*Comisión Provincial de Patrimonio Histórico de Málaga*

## **Sesión Ordinaria 18/2022 de 22 de diciembre de 2022**

### **ACTA**

### **2.- Expte. IN200570. Obra de reforma de vivienda en Calle Niña de Antequera nº 44 en el entorno de la “Muralla Urbana de Antequera”, inscrita como BIC en el Catálogo General del Patrimonio Histórico Andaluz con la categoría de Monumento. ANTEQUERA.**

PLANTA CUBIERTA - ESTADO ACTUAL  
E:1/200

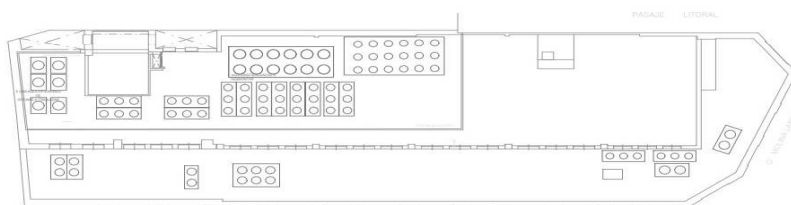
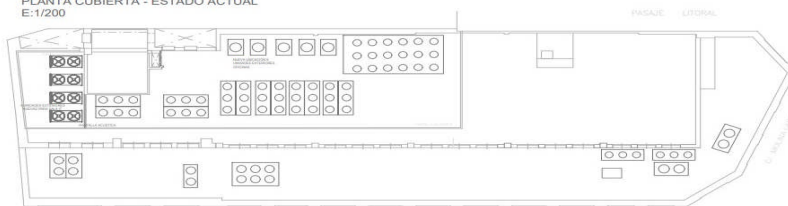
La actuación implica la adaptación de los espacios existentes a las nuevas necesidades de las instalaciones de telecomunicaciones, afectando a la distribución del sótano, cuya distribución interior se modifica completamente, pero sin afectar el subsuelo, introducción de una plataforma elevadora en el hueco de la escalera y, en cubierta, se renuevan cuatro unidades exteriores de climatización pero no se aumenta la superficie total ocupada por maquinaria ni se ocupan zonas nuevas.

Según el promotor, el espacio ocupado total y el impacto visual disminuye, al retirarse el aerorrefrigerador, que es la máquina más voluminosa. El proyecto no altera la visual de la central al tratarse de una redistribución de elementos ya existentes en cubierta que quedan ocultos en el casetón de insonorización del edificio.
